## Godkjenning - GBNR 23/509 - Rammeløyve for opparbeiding av utomhusareal innanfor byggjefelt B3 - Løypetona

**Administrativt vedtak. Saknr: 320/2016**

Utomhusarealet skal opparbeidast i takt med oppføring av bustadblokkene. Vi viser i den samanheng til situasjonsplan med inndeling av opparbeiding av utomhusarealet som ligg vedlagt, journalført motteke 17.10.2016.

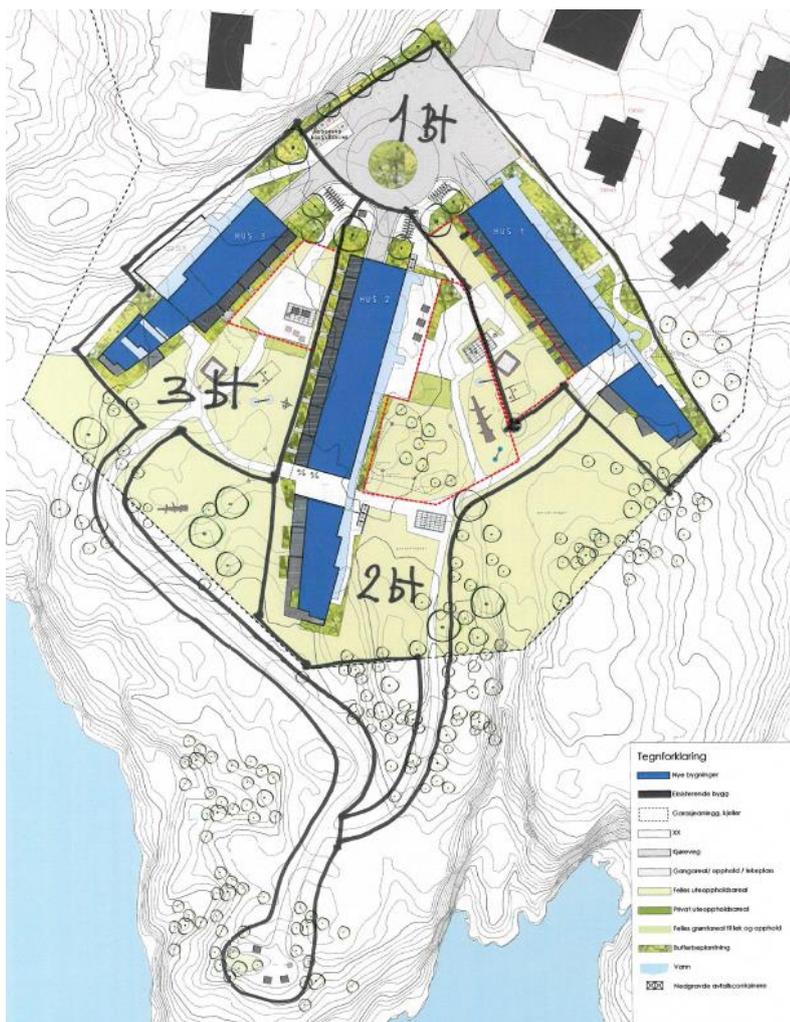
Dette inneber at før det kan gis mellombels bruksløyve/ferdigattest til bustadblokk 1, må den delen av utomhusarealet merka med 1 Bt vere opparbeida og klart til bruk:

Før det kan gis mellombels bruksløyve/ferdigattest til bustadblokk 2, må den delen av utomhusarealet merka med 2 Bt vere opparbeida og klart til bruk:

Før det kan gis mellombels bruksløyve/ferdigattest til bustadblokk 3, må resten av utomhusarealet ferdigstillast og det må søkjast om ferdigattest for tiltaket:

1. Før det kan gis mellombels bruksløyve/ferdigattest til bustadblokk 1, må område merka med 1 Bt vere ferdig opparbeida og klart til bruk.
2. Før det kan gis mellombels bruksløyve/ferdigattest til bustadblokk 2, må område merka med 2 Bt vere ferdig opparbeida og klart til bruk.
3. Før det kan gis mellombels bruksløyve/ferdigattest til bustadblokk 3, må resten av utomhusarealet ferdigstillast og det må søkjast om ferdigattest for tiltaket.
